Projet d'implantation d'une centrale solaire photovoltaïque  
au sol sur la commune de Niort suite à la demande d'un  
Permis de construire  
Portée par la société Seur Vallon

RAPPORT, AVIS du COMMISSAIRE ENQUÊTEUR

N° : E22000076/86

Figure 1 : Niort canopée, localisation de plantations (Source : [vivre-a-niort.com/mairie/dveloppement-durable/niort-canopee](http://vivre-a-niort.com/mairie/dveloppement-durable/niort-canopee)) –Légende : le projet en rouge et les plantations prévues en linéaire et polygones verts.

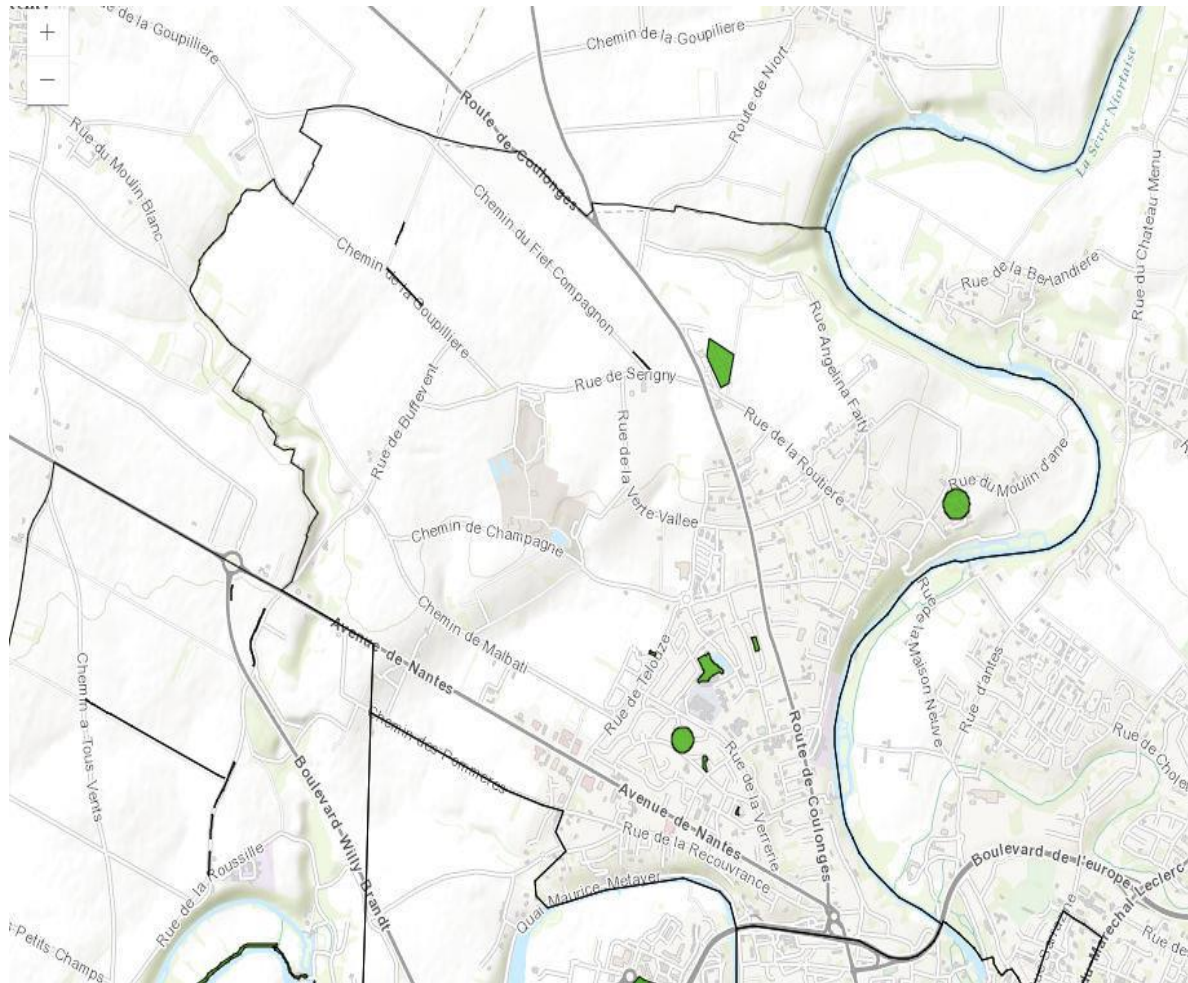
R6 : M Octobre s'étonne qu'aucune plantation ne soit prévue autour du site, ne serait-ce que pour combler les manques existants, surtout que la ville de Niort a lancé son programme Canopée Niort et sachant que le chemin du troisième millénaire passe tout près.

La Ville de Niort a lancé dès la fin 2019 son programme de végétalisation Niort Canopée avec un objectif de 60 000 arbres à planter en 10 ans. Ce plan s'inscrit dans la démarche Niort Durable 2030 de la Ville et le Plan climat air énergie territorial (PCAET) de Niort Agglo. Comme présenté dans la carte ci-après, aucune plantation n'a été prévue par la CAN au sein de la déchetterie.

Tout comme le programme Canopée Niort, le projet de parc photovoltaïque participe aux ambitions et objectifs du PCAET Niort Agglo, de réduire d'environ 20 % la consommation d'énergie et de porter à 23% la part des énergies renouvelables à l'horizon 2030. Voir chapitre 2.1.4.1.4 « Compatibilité avec le Plan Climat Air Energie Territorial Niort Agglo » de l'étude d'impact, en page 57.
